瑞泉文苑二期方案变更

设计单位：广州博厦建筑设计研究院有限公司

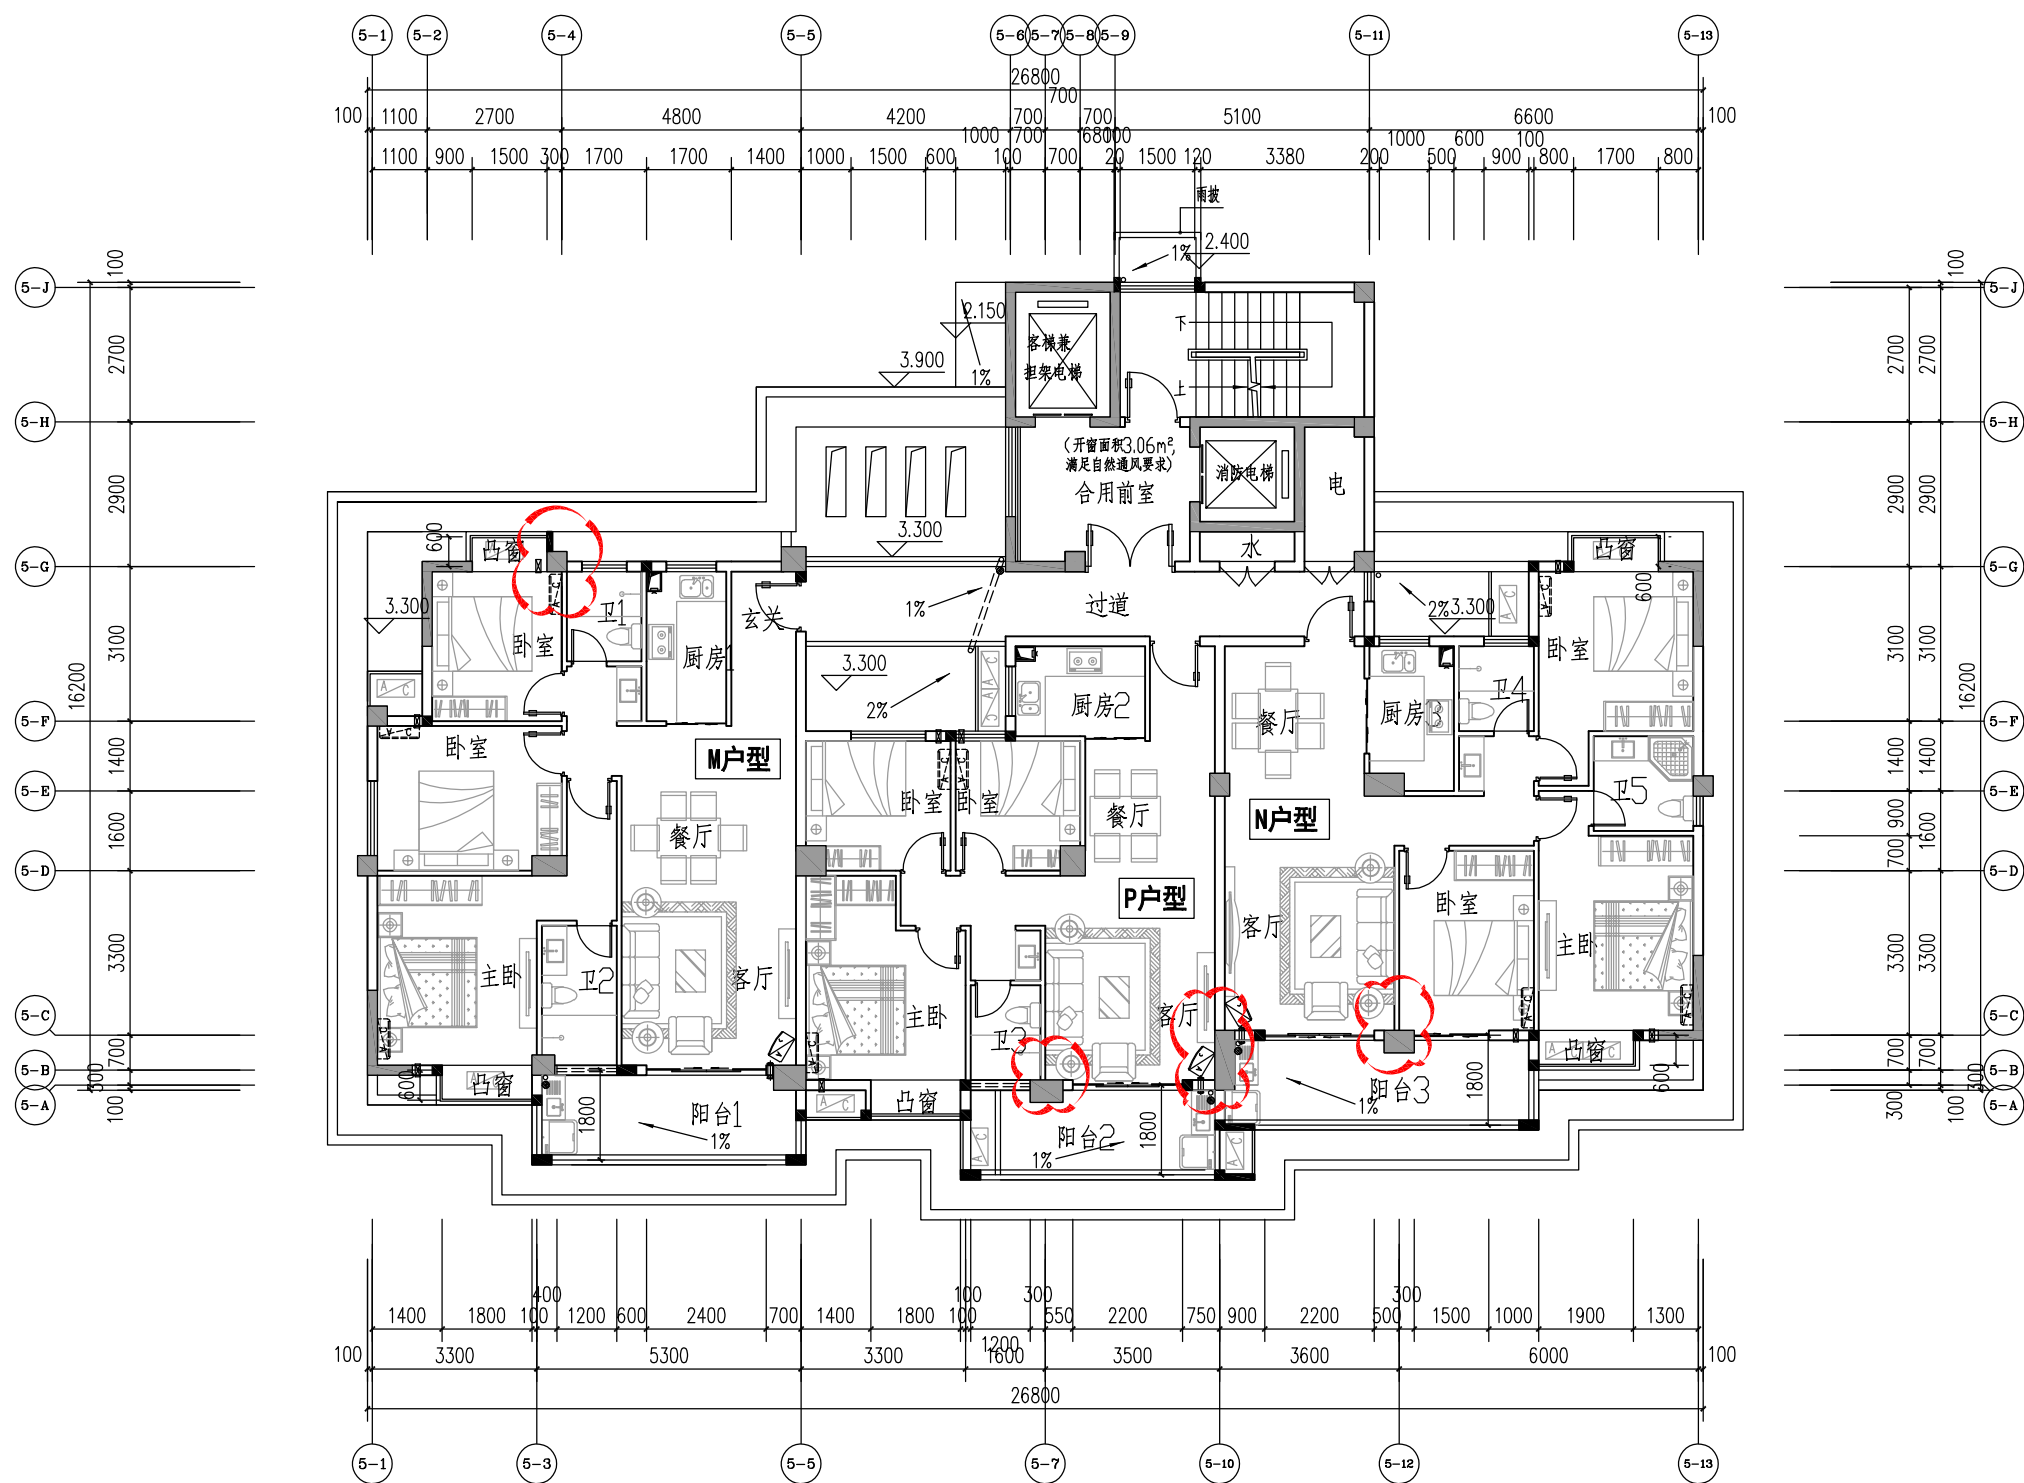
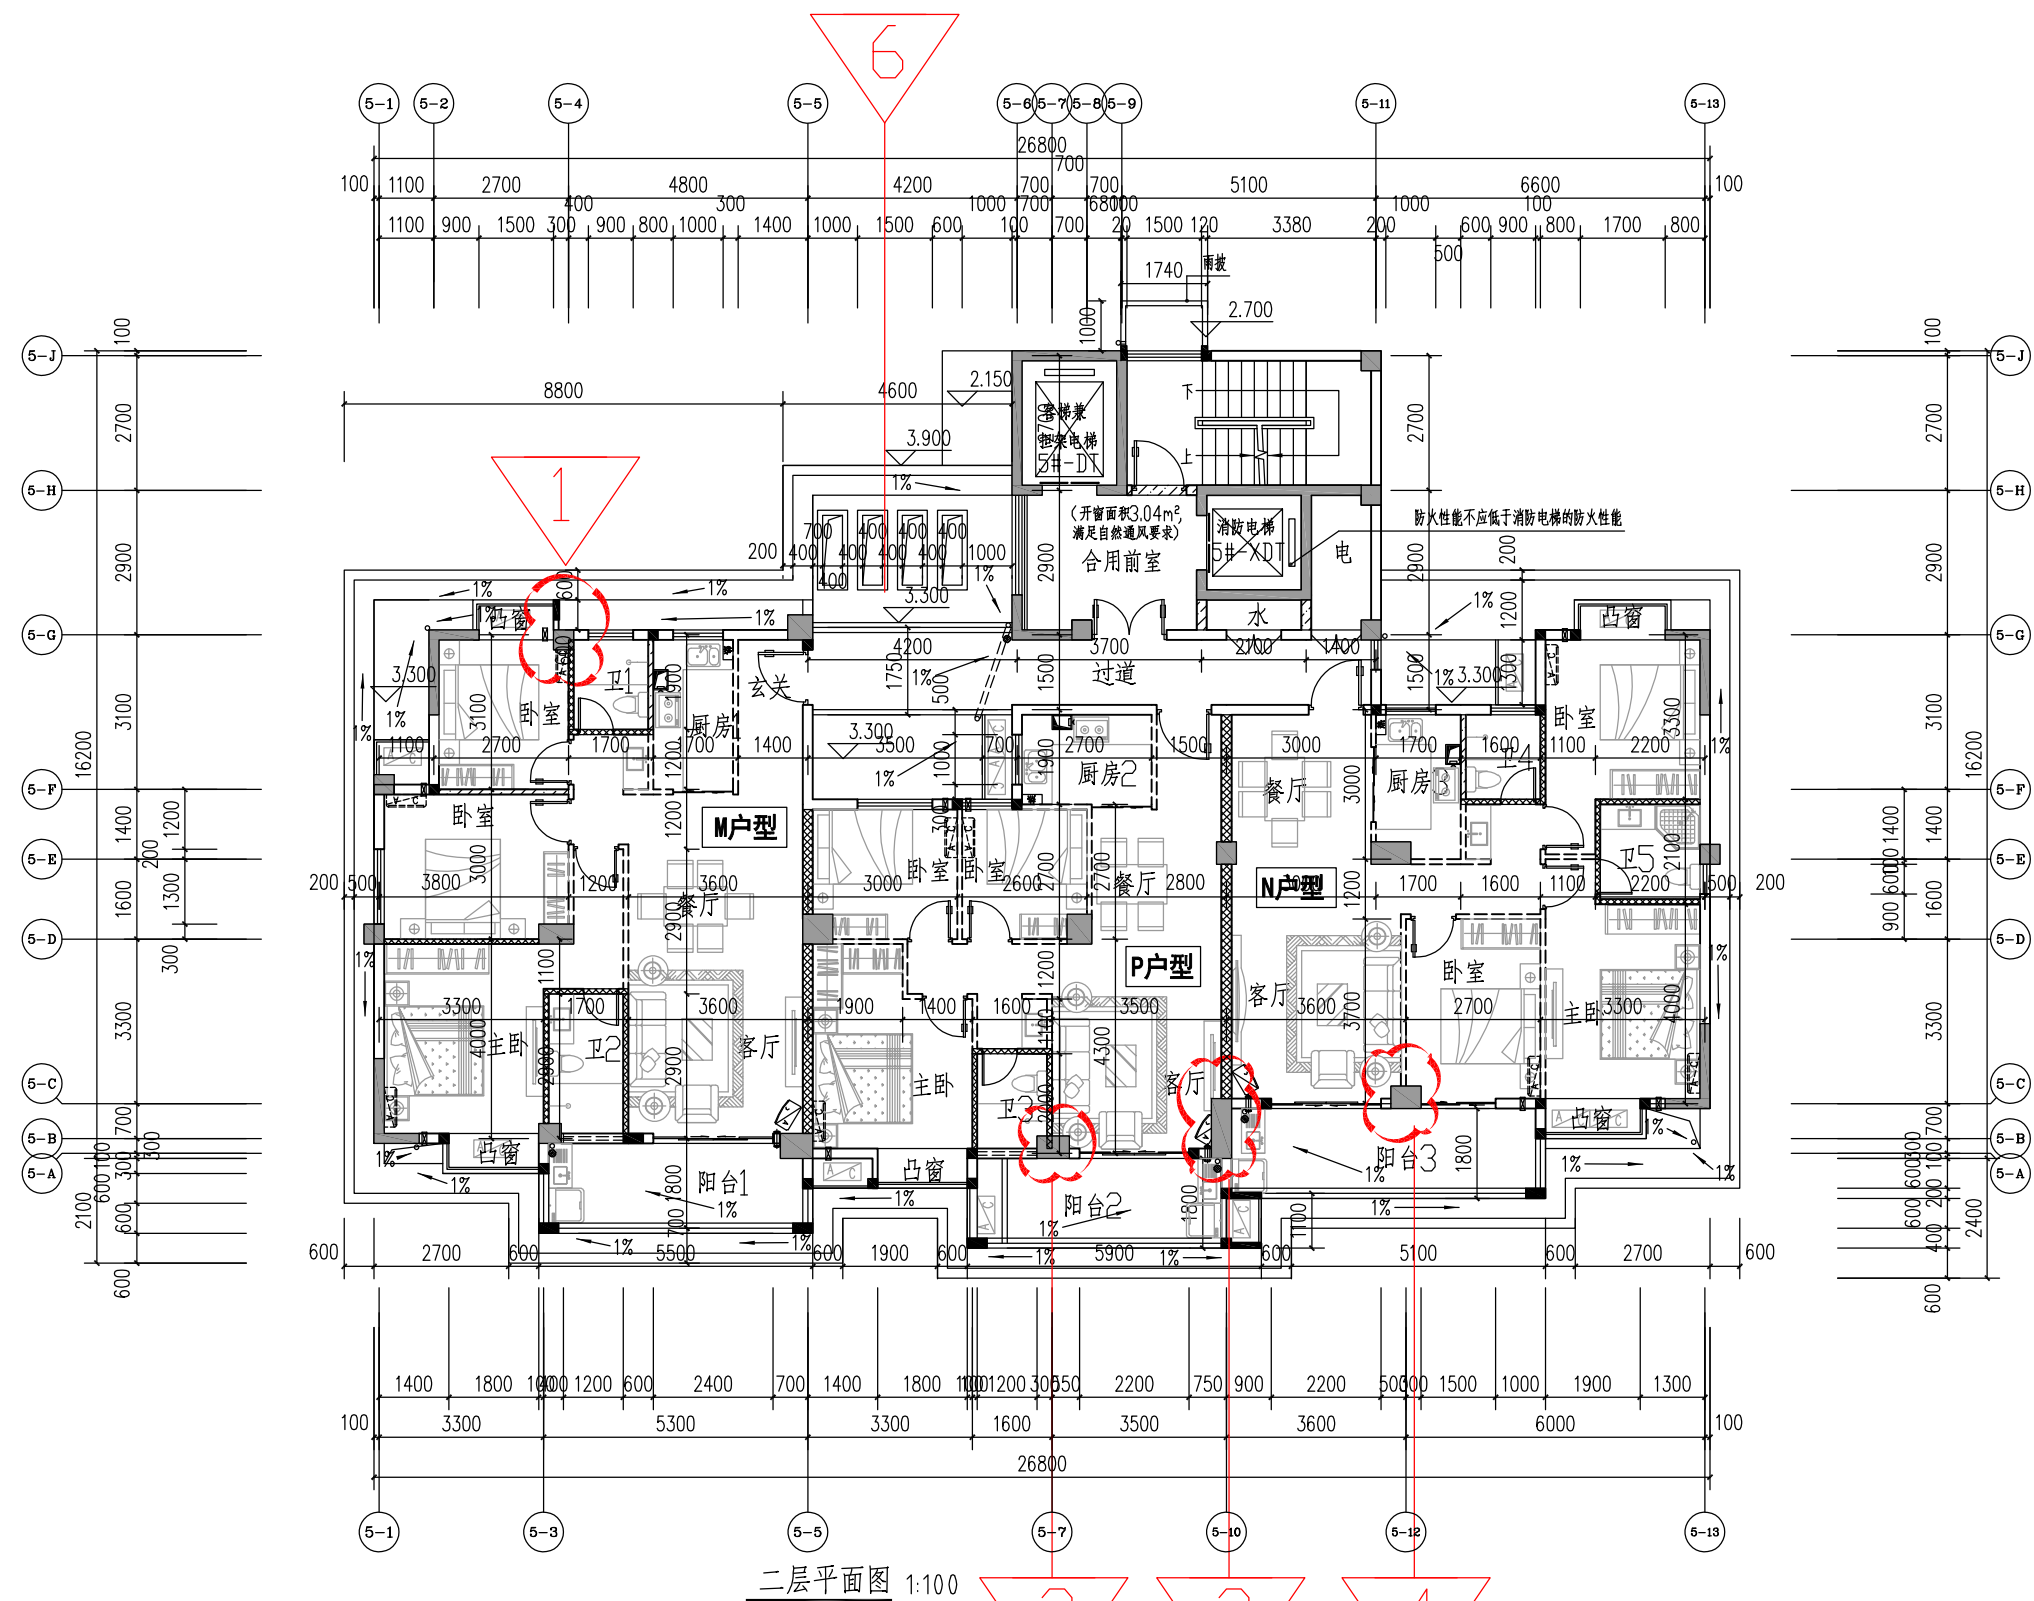
1. 图中⑤-G轴交⑤-1轴柱子往⑤-F方向移200mm与外墙平
2. 图中⑤-A轴交⑤-7的柱子往⑤-B轴方向平移300mm与外墙平
3. 图中⑤-10轴交⑤-A轴柱子往⑤-7轴方向移200mm
4. 图中⑤-12轴交⑤-C轴柱子往⑤-D轴方向移250mm
6. 图中⑤-5轴~⑤-6轴交⑤-G轴走道往⑤-H轴方向加宽50mm尺寸由1700mm改为1750mm
